改善箇所説明①

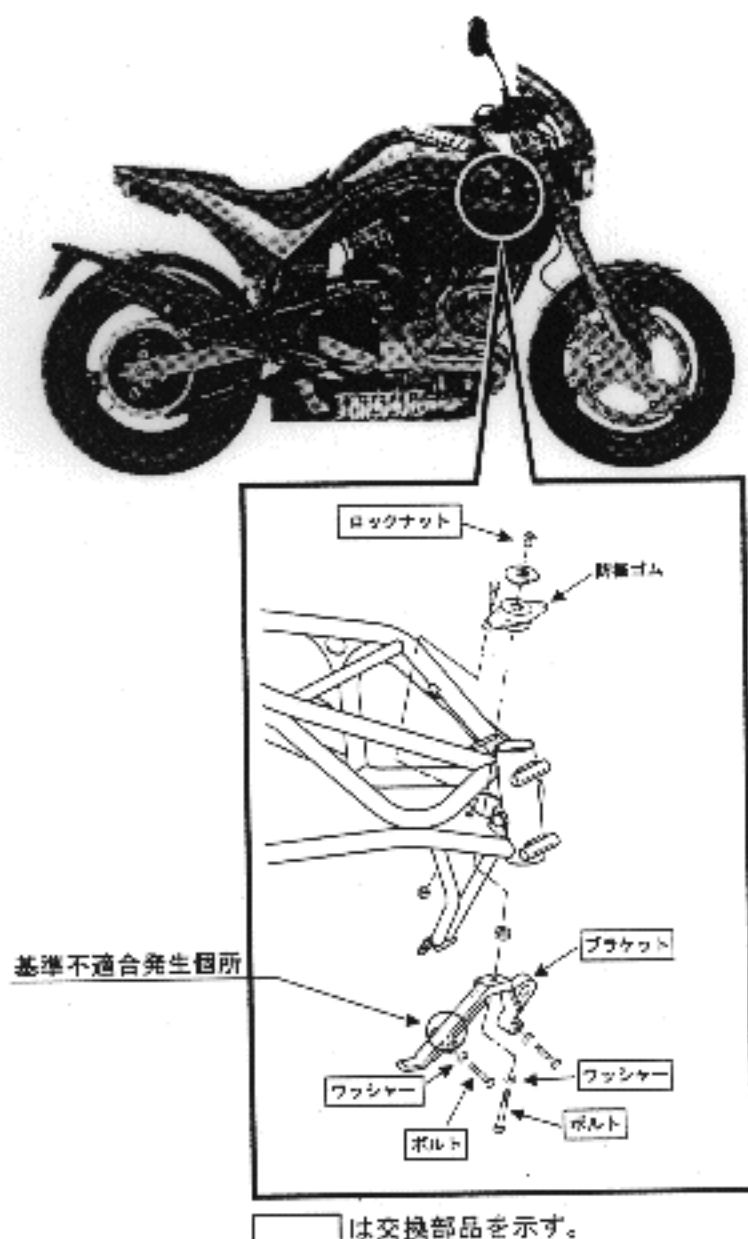
基準不適合箇所

原動機を車枠に取付けているブラケットの形状が不適切なため、そのままの状態で使用を続けると、走行時の振動等により締め付けが緩み、原動機の異常振動が発生し、最悪な場合、当該ブラケットが破損し、走行安定性に影響を及ぼす恐れがある。

改善内容

全車両、当該ブラケットを対策品と交換する。

機別

ブラケット右側ステー下部エンジンへの取付けボルト頭にポンチを打刻。
